COMMISSIONE CONSILIARE ASSETTO DEL TERRITORIO

SEDUTA DEL: 02/05/2019

1. Approvazione verbali sedute precedenti;
2. **Variante di adeguamento al RUE 2019 - prima parte cartografica**
3. Varie ed eventuali

Punto 2 dell'ordine del giorno: Variante di adeguamento al RUE 2019 - prima parte cartografica

Variante n. 047.04

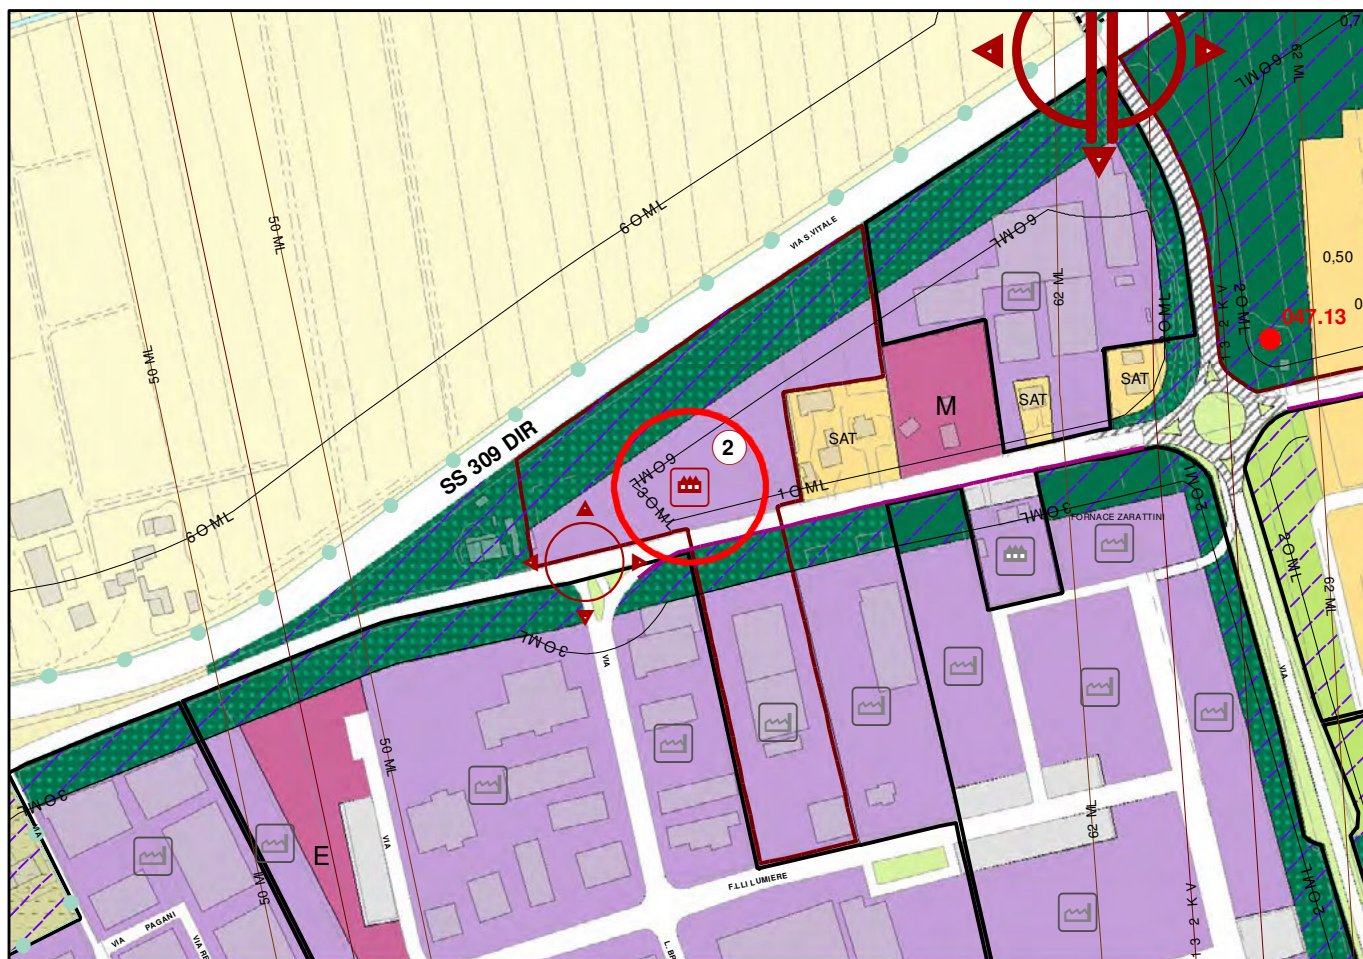
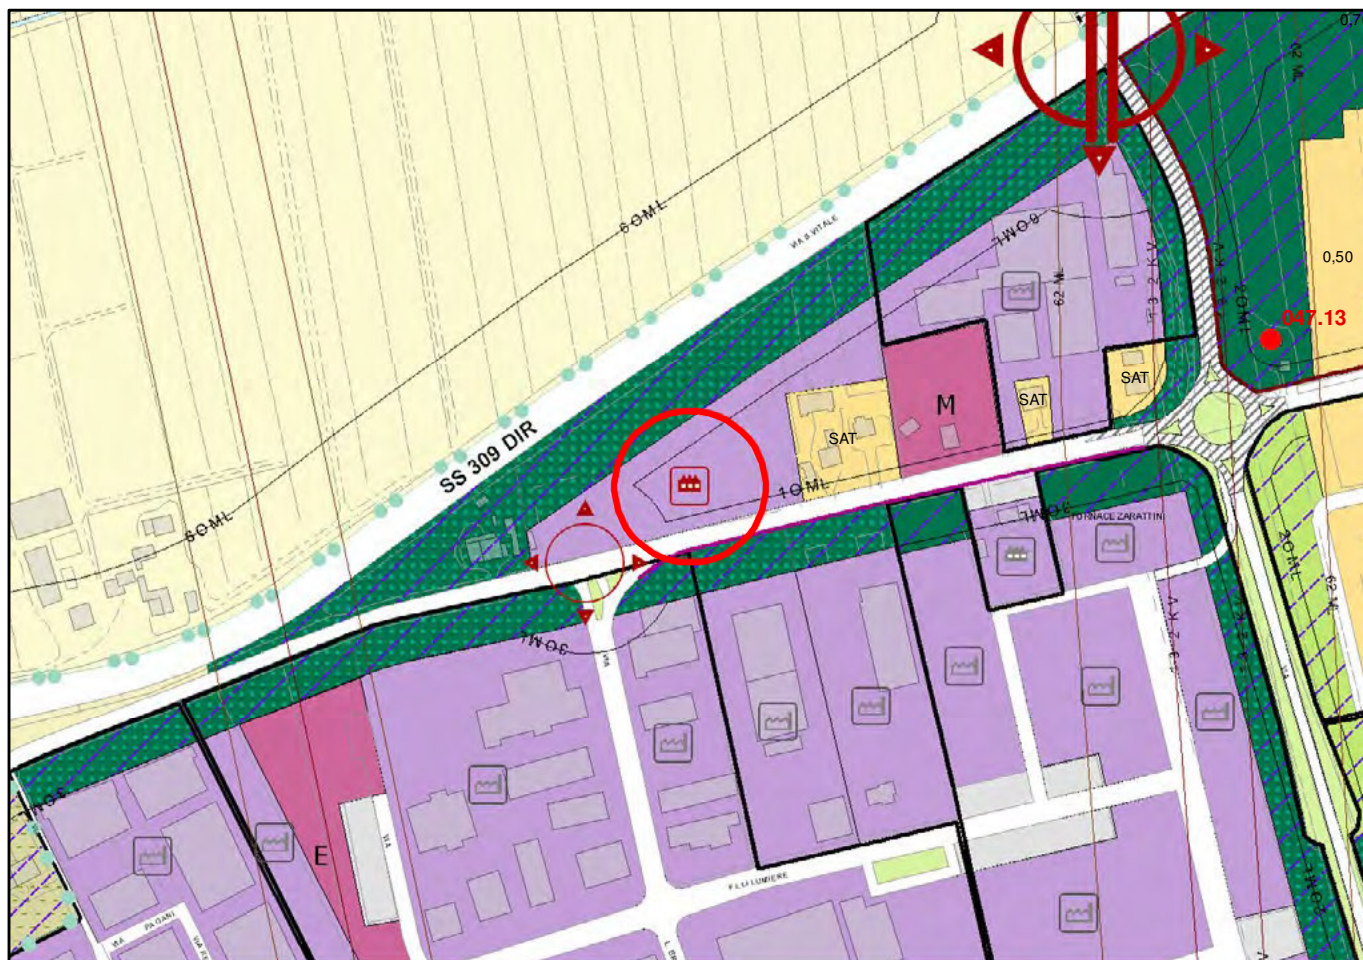
Proni prosegue con l'illustrazione della scheda 47.04 Fornace Zarattini, nel RUE vigente vi è un perimetro di progetto unitario che collega un'area a nord e sud di via Faentina con un obiettivo di località, la proposta è l'eliminazione del Perimetro di progetto unitario e dell'obiettivo di località perché non vi è più la necessità di mantenere uniti i due comparti, potranno così essere attuati in autonomia.

Variante n. 048.01

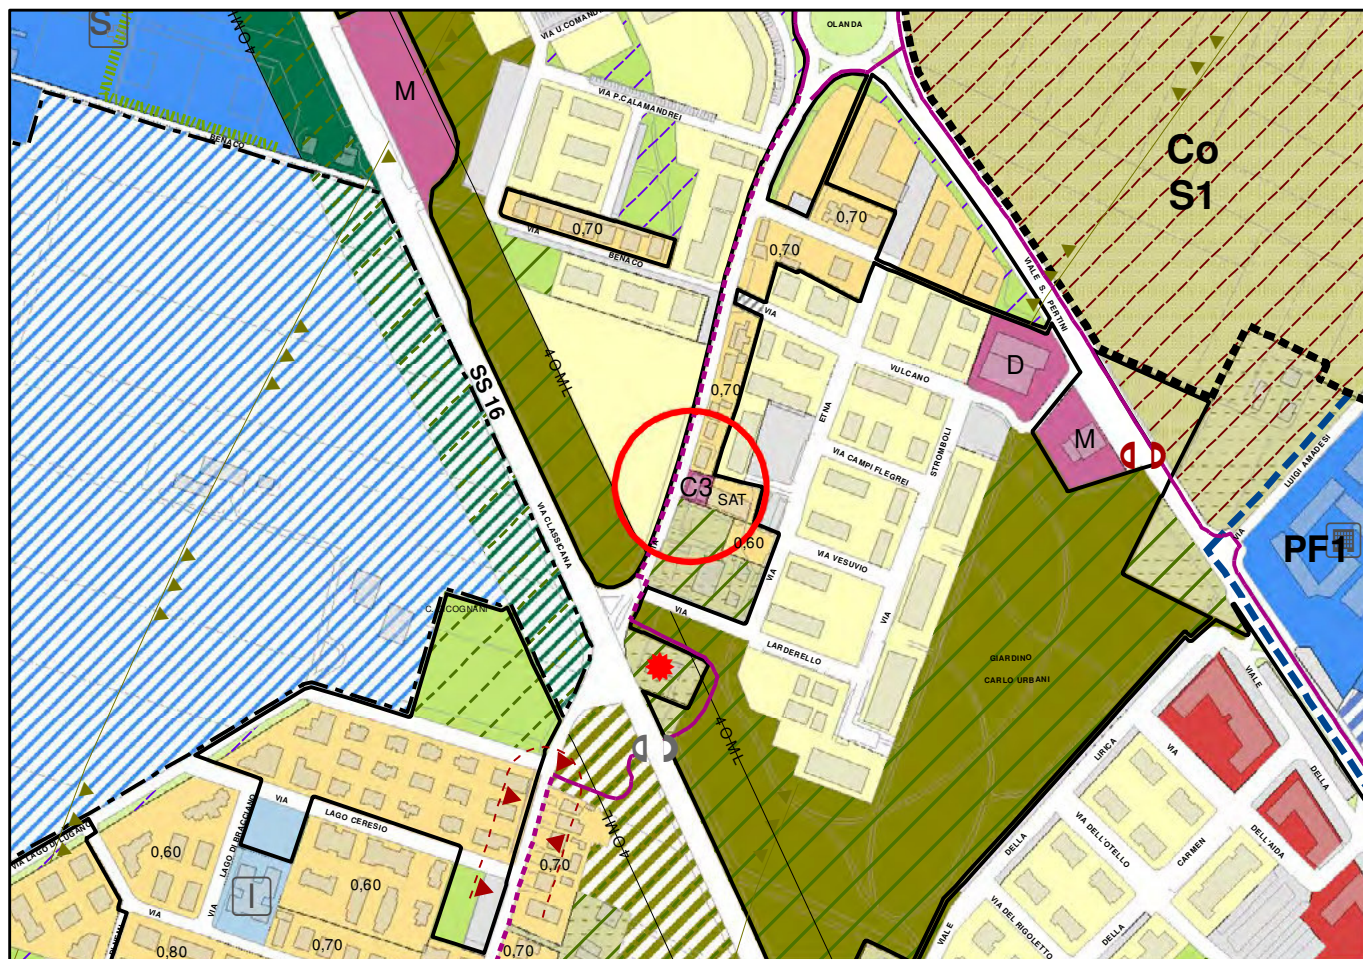
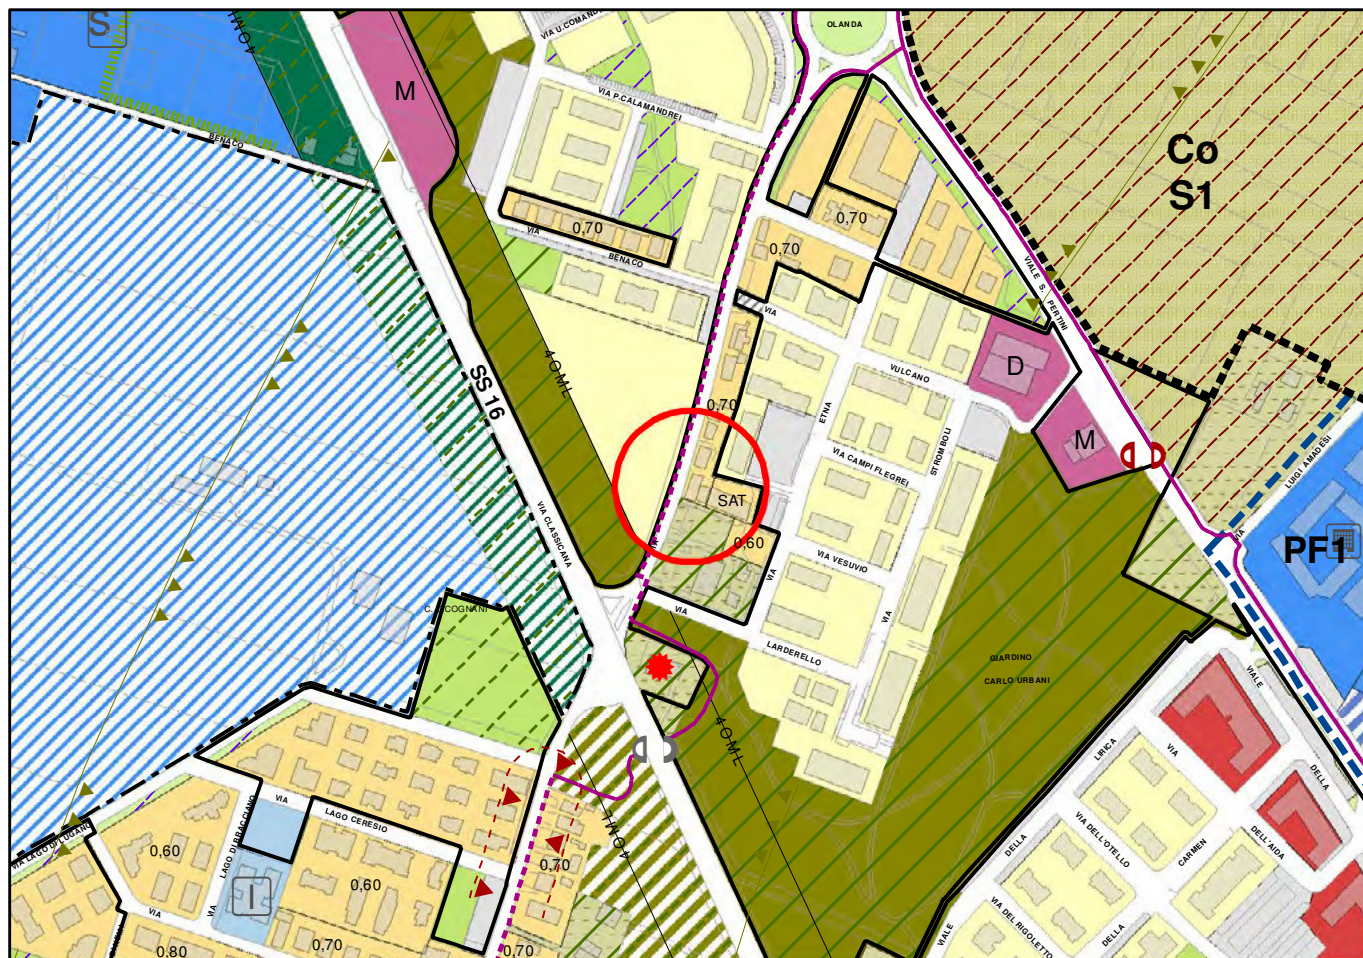
Scheda 48.01 Ravenna, modifica della classificazione di zona da "*Medio-piccole strutture di vendita*" a "*Città consolidata, Prevalentemente residenziale*" con indice 0,70. L'edificio a seguito della chiusura dell'innesto di via Fiume Montone Abbandonato con la SS16, ha perduto la sua appetibilità commerciale ed è inutilizzato da tempo.

Variante n. 048.03

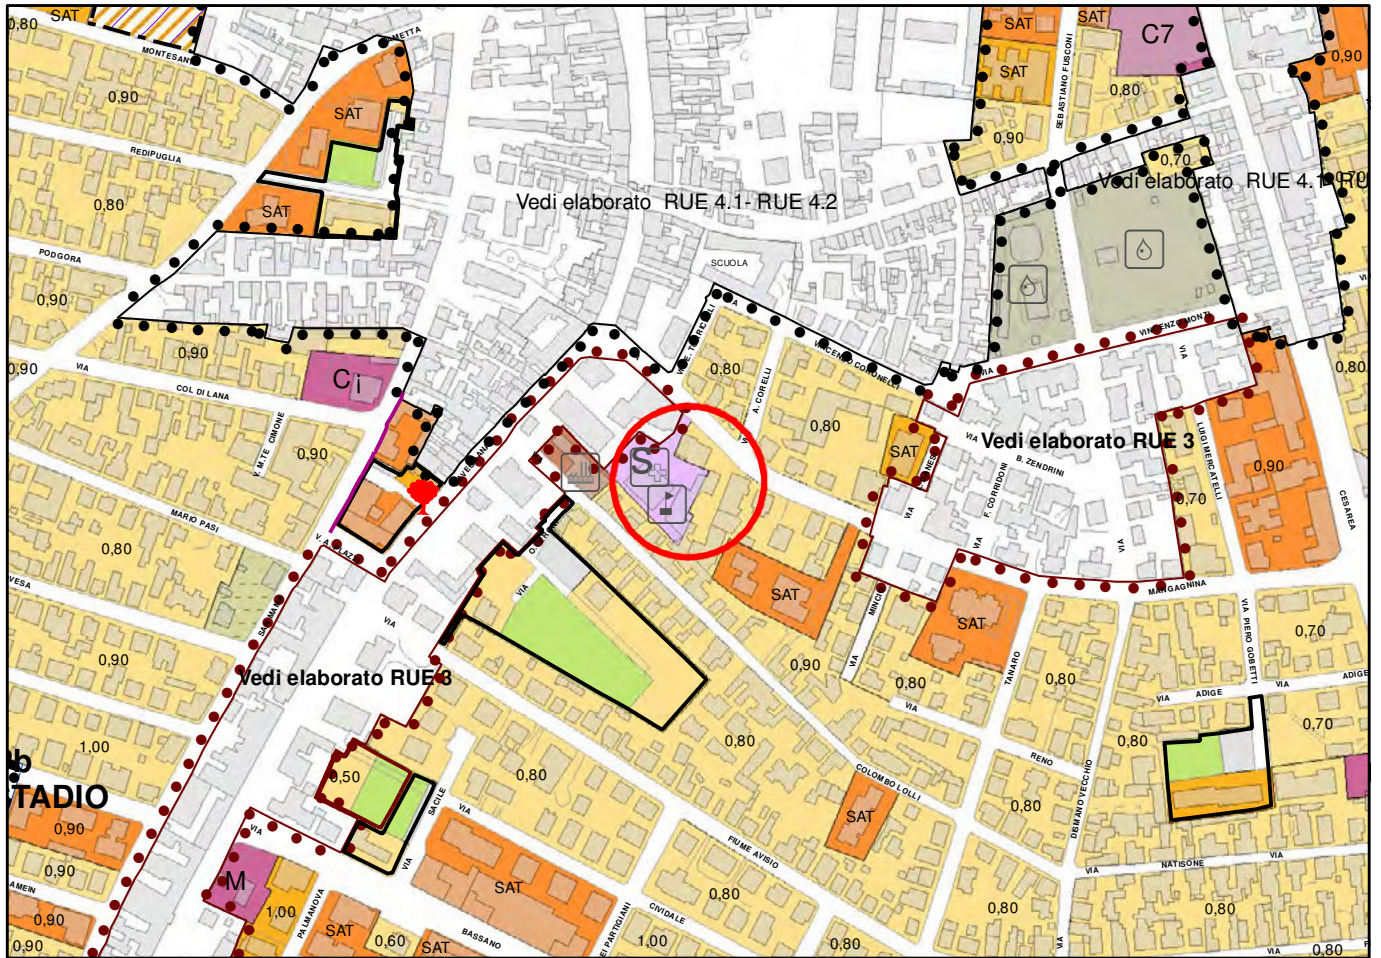
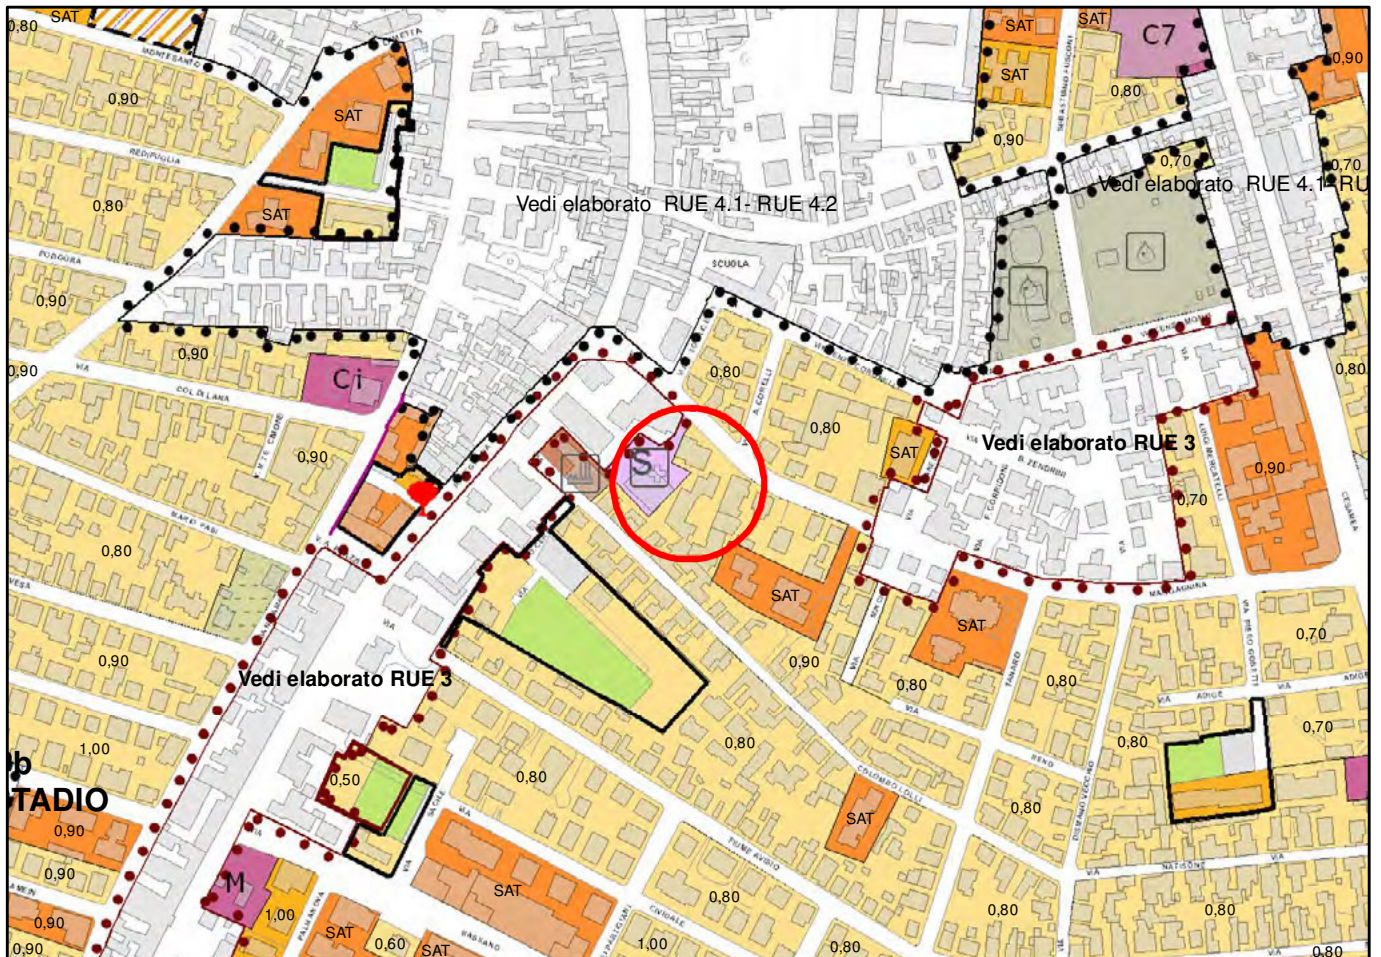
Scheda 48.03 Ravenna, modifica della classificazione di zona da "*Attrezzature e spazi privati di interesse pubblico*" a "*Tessuto edilizio caratterizzato da edifici mono-bifamiliari, a schiera a 1-2 piani fuori terra*". L'immobile è dotato di accesso carrabile da via Mangagnina, fa parte dell'unità edilizia dell'edificio esistente già classificato come consolidato, non è mai stato destinato ad attrezzature private di interesse pubblico ed è vuoto da tempo.

Variante n. 053.01

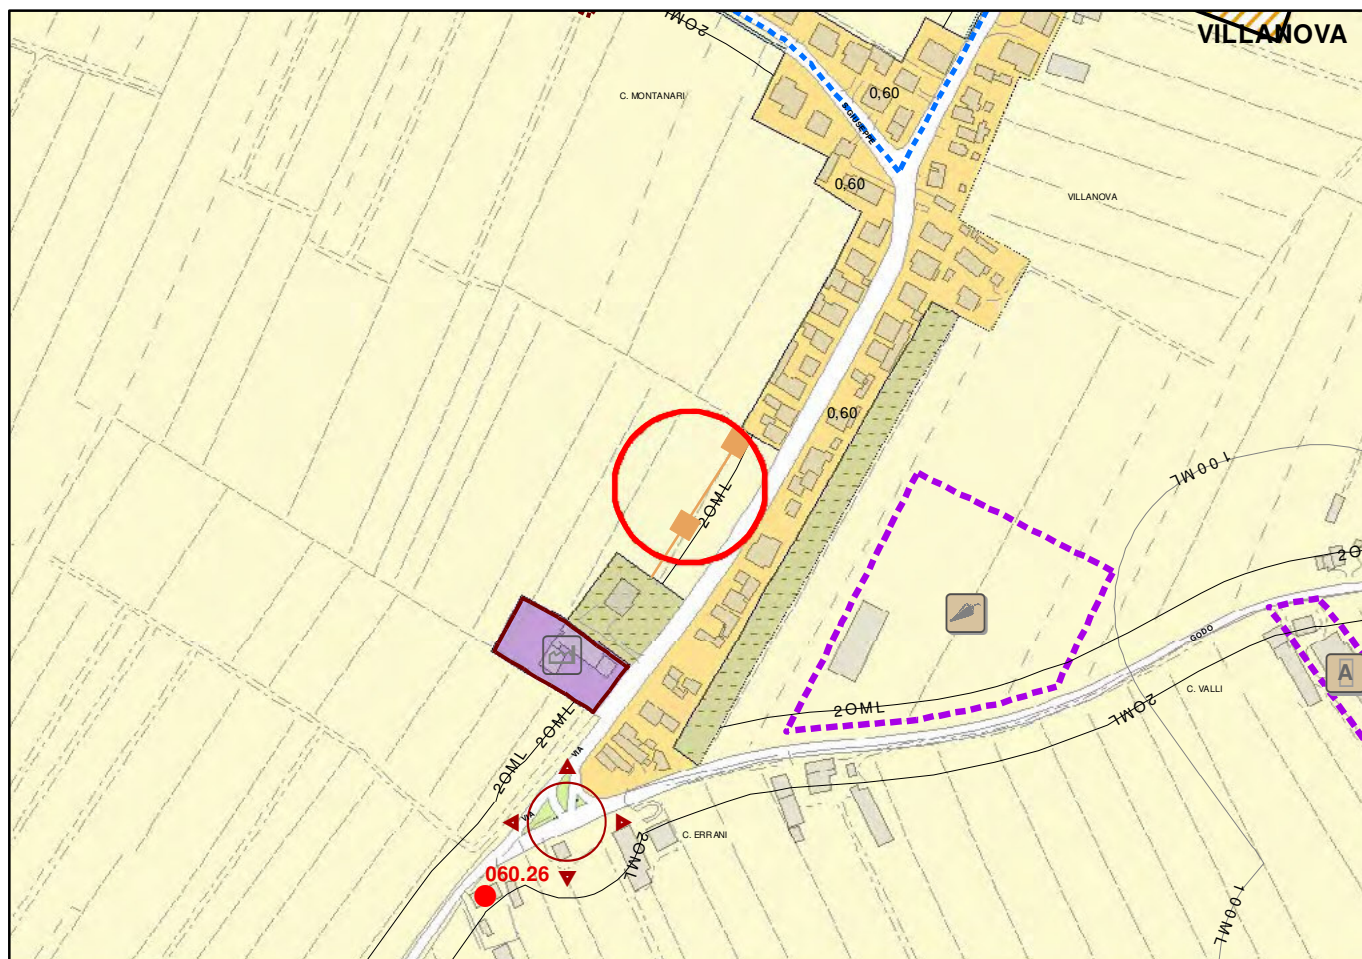
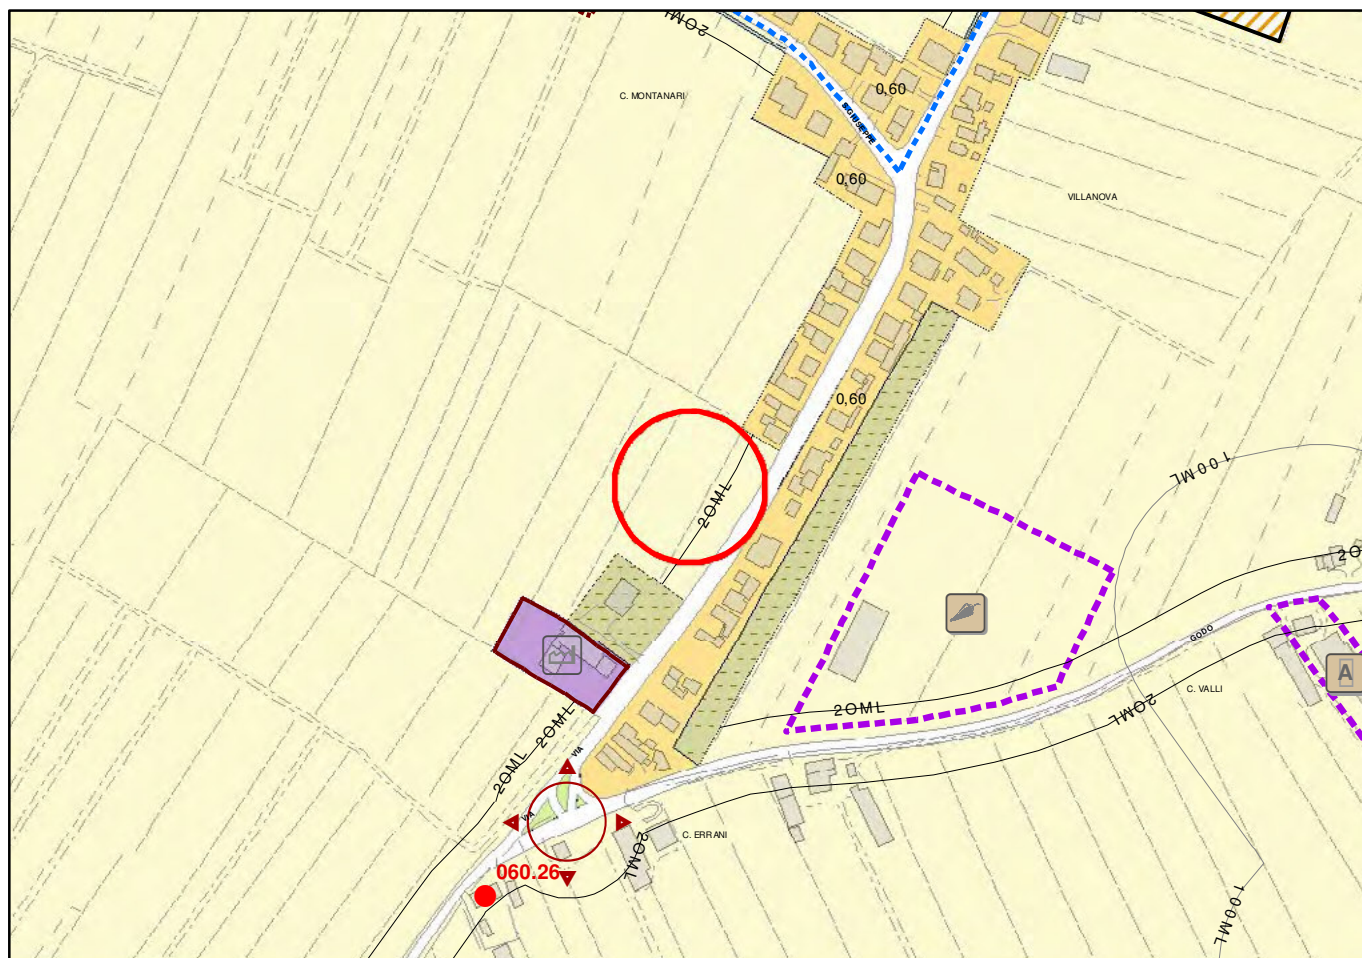
Scheda 53.01 Villanova, eliminazione della simbologia di "*Nuovi edifici con ampio verde privato*" in zona di terreno agricolo.
